Modulo per la presentazione delle osservazioni per i piani/programmi/progetti sottoposti a procedimenti di valutazione ambientale di competenza statale

Oggetto: Codice procedura 10847 - Costruzione ed esercizio di un impianto di produzione di energia elettrica da fonte eolica "FIORA" di potenza nominale pari a 52,8 MW, da realizzarsi nel comune di Manciano (GR) e delle opere ed infrastrutture connesse

ALLEGATO n1 OSSERVAZIONI IMPIANTO EOLICO INDUSTRIALE “FIORA” COMPOSTO da n. 4 immagini e 4 pagine.

IMMAGINE n. 1

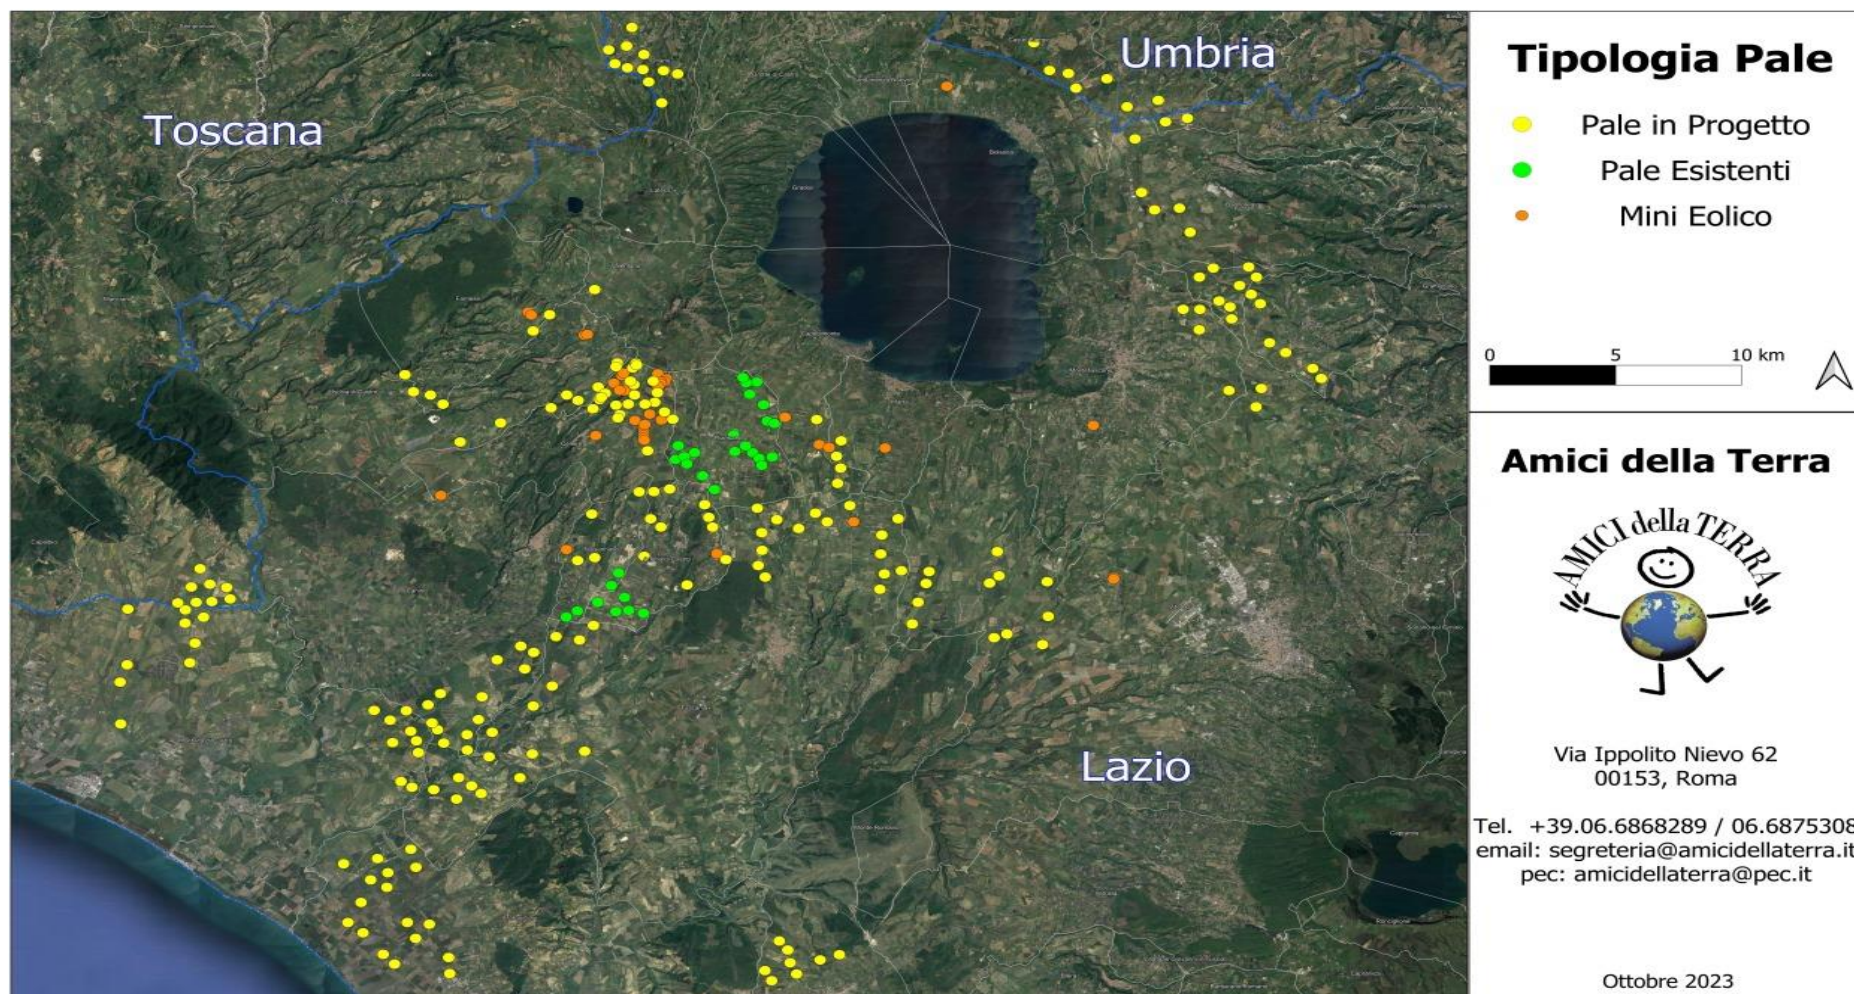
3) OSSERVAZIONE: CUMULO e SATURAZIONE IMPIANTI FER NELLA PROVINCIA di VITERBO, IN PARTICOLARE NEL COMUNE DI MONTALTO DI CASTRO E NELLA ZONA A CONFINE CON IL COMUNE di MANCIANO che SI TROVANO NELLO STESSO BACINO VISIVO.

La zona in cui in cui è stato progettato l'eolico Fiora è già occupata da diversi centinaia di ettari di impianti fotovoltaici già esistenti e in procedura VIA al Mase e alla Regione Lazio così come da diversi progetti di impianti eolici industriali (vedi Allegato Osservazioni immagini nn. 2,3 e 4. L'impianto eolico Fiora, pur trovandosi in Toscana ma nello stesso bacino visivo del territorio limitrofo laziale ed a poche centinaia di metri da una zona già estremamente satura del Lazio, andrebbe ad appesantire una situazione già *critica per la sostenibilità ambientale*.
